DETERMINAZIONE DEL DIRIGENTE SERVIZIO VIA/VINCA 4 aprile 2024, n. 139

[ID VIP 9382] - Parco agrivoltaico "FV-Pinicelle", della potenza di 29,328 MW e delle relative opere di connessione alla RTN, da realizzarsi nel Comune di Brindisi (BR). Istanza per il rilascio del Provvedimento di VIA statale ex art. 23 del D.lgs. n. 152/2006 e ss.mm.ii. Proponente: Energie Green Puglia S.r.l.

Relazione tecnica a supporto dell'istruttoria sul progetto

Tipologia di progetto: Agrivoltaico
Potenza: 29,328 MW
Ubicazione: Brindisi.
Proponente: Energie Green Puglia S.r.l.

Fig. 4 - Sub impianto 2 ricade parzialmente in buffer di 500m da impianto o stabilimento

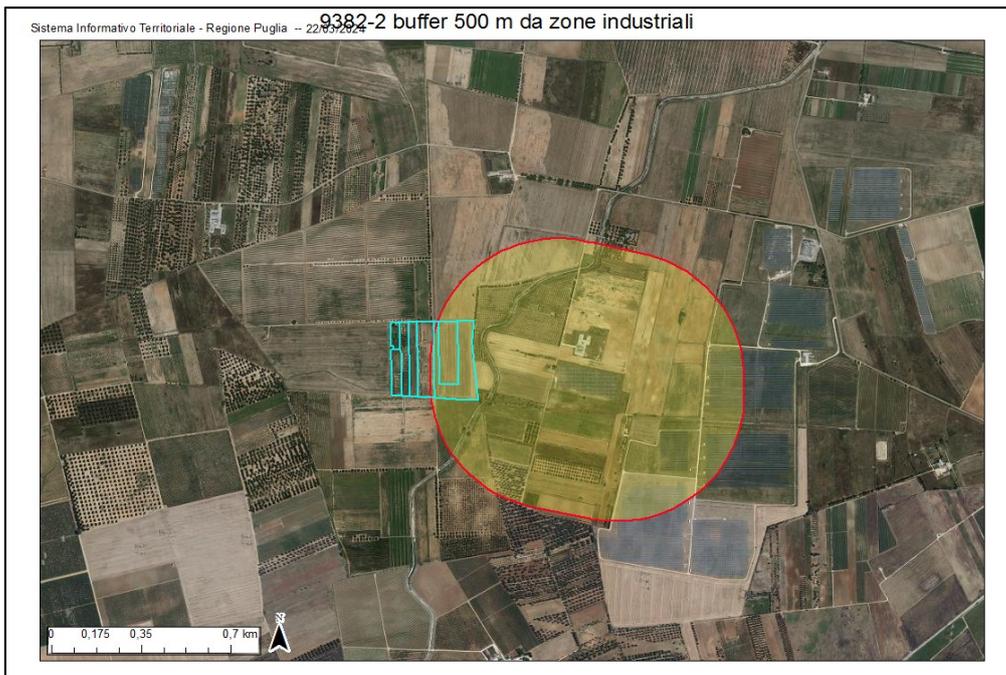
L'area dell'impianto **ricade parzialmente nella casistica di cui all'art. 20, co.8, lett. c ter.2, D.Lgs. n. 199/2021**, in quanto parte dei sub-impianti 2, 4 e 5 sono racchiusi entro 500 metri da un impianto o stabilimento. A parte ciò, come visibile nelle figure che seguono:

Fig. 7 - Sub impianto 5 con buffer di 500m, rispetto ai beni sottoposti a tutela (PPTR)

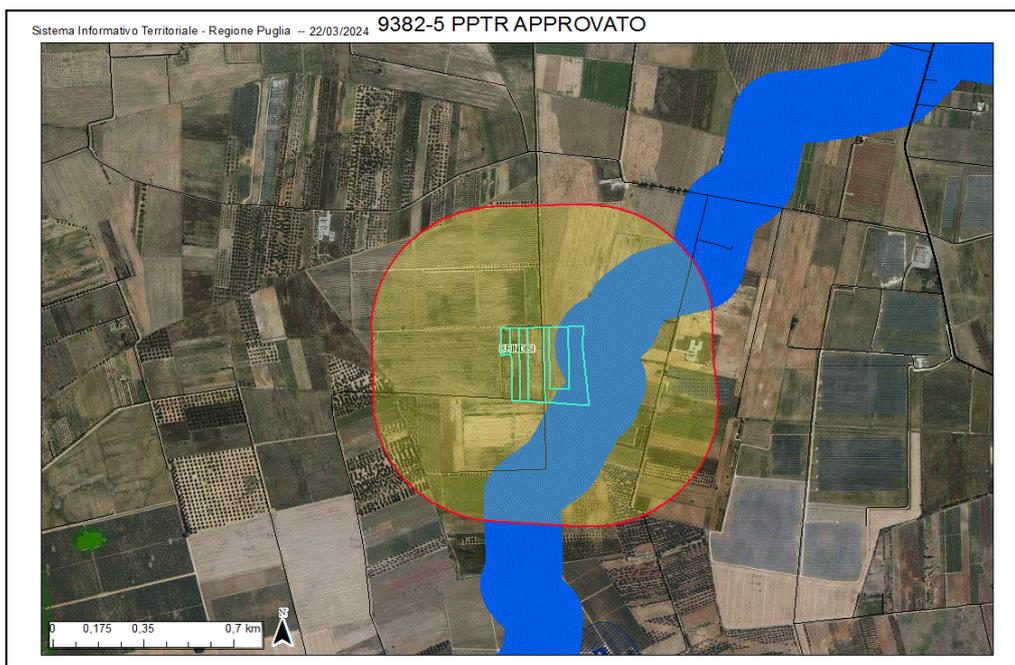
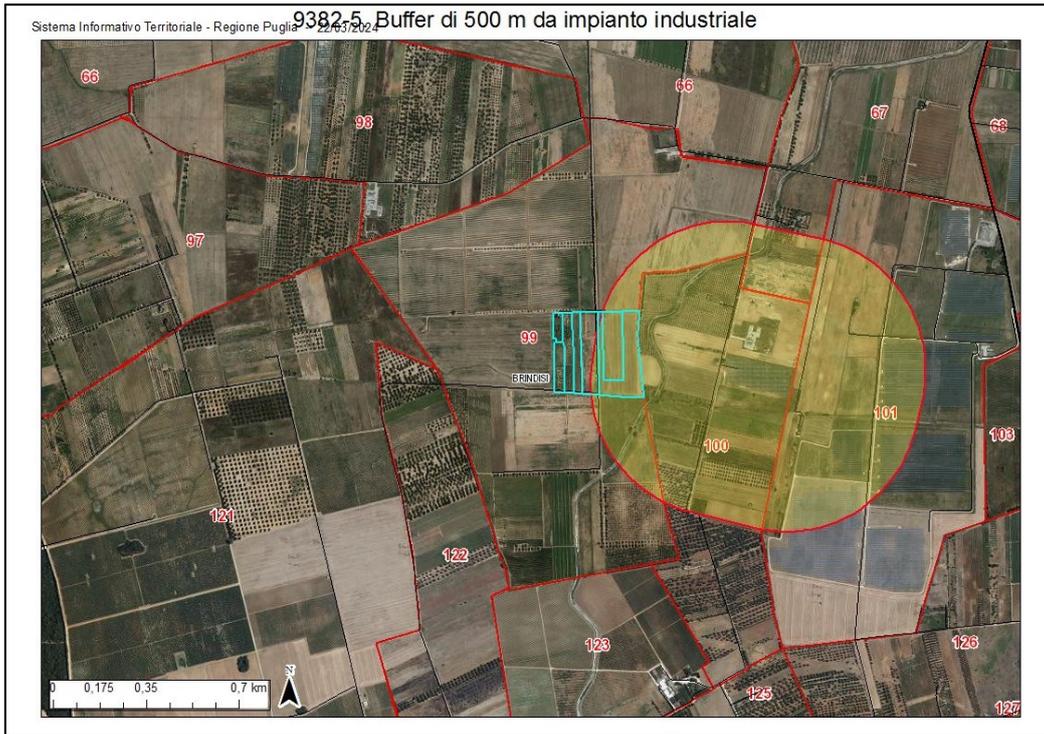
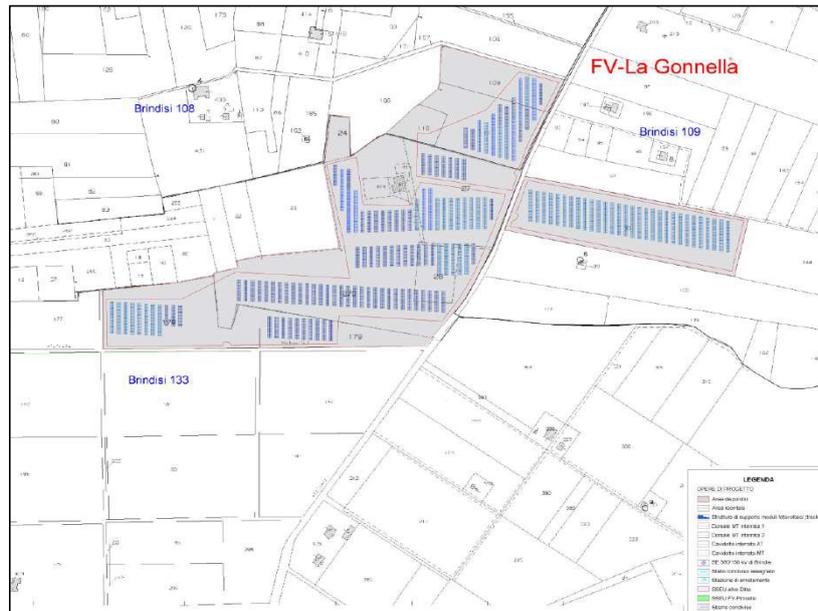
Si registra una differenza tra l'area indicata per il sotto impianto 5 (FV-La Gonnella, visibile in fig. 7 e 8) e l'area riferita al medesimo impianto riportata negli elaborati di progetto (fig. 9).
